Rapport de contrôle d'installations électriques à basse et à très basse tension

RÉF. 88/2026/76892/D01:1

DATE DU CONTRÔLE 23/07/2026 (13:00 - 13:40) **AGENT VISITEUR** Philippe Da Silva
ADRESSE DU CONTRÔLE Rue des Etats-Unis 8 - 7090 Braine-le-Comte **TYPE DE CONTRÔLE** Visite de contrôle vente ancienne installation (8.4.2.)

Croquis de position élémentaire et descriptif sommaire des tableaux

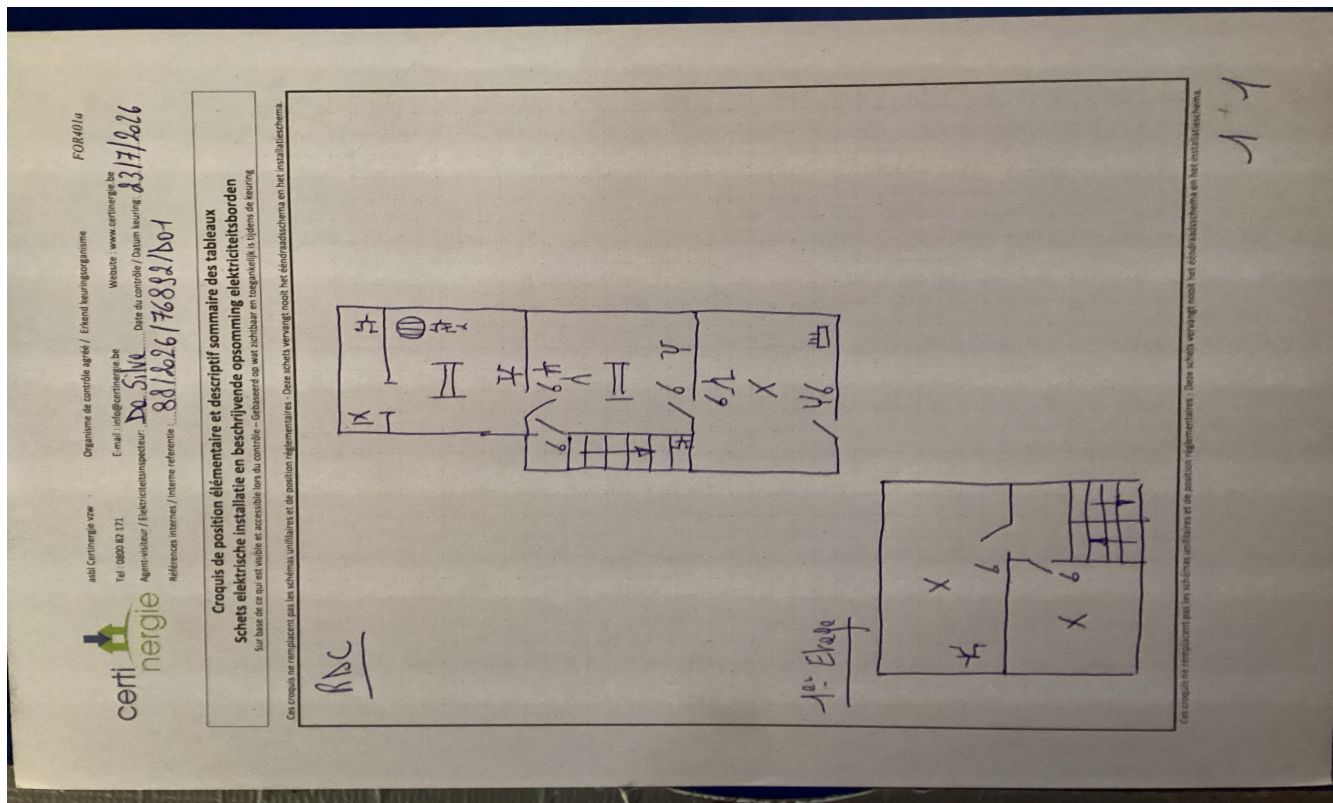
Conformité schéma(s) unifilaire(s) et plan(s) de position		Pas OK	Nombre de tableaux	1	Nombre de circuits	4
Circuits	TD1 4x 2P					
Protection	Disj 16A					
Section (mm²)	1,5 / 2,5					
Conclusion	OK					
Les fondations datent	D'avant le 1/10/1981		Dispositif différentiel de tête	ID - 40A - 30mA - type A - test OK		
Type d'électrode de terre	Piquets		Dispositif différentiel supplémentaire	absent		
Résistance de dispersion de la prise de terre (Ω)	Pas mesurable		Fixation/Etat/Détérioration matériel	Pas OK		
Conformité des liaisons équipotentielle et des PE	Sans objet		Contrôle visuel appareils fixes et/ou mobiles	Pas OK		
Test de continuité	Pas concluant		Protection contre les contacts directs	Pas OK		
Contrôle boucle de défaut	Concluant		Résistance générale d'isolement (MΩ)	0,00		
Protection contre les contacts indirects	Pas OK		Adéquation DPCDR – prise de terre	Sans objet		
			Adéquation protections surintensités – sections	OK

Le ou les socles de prise en défaut sont localisés dans	la cuisine - la salle de bain - la / les chambre(s)					
Circuits en défauts d'isolement	TD1 1er Disj 2P 16A en partant de la droite.
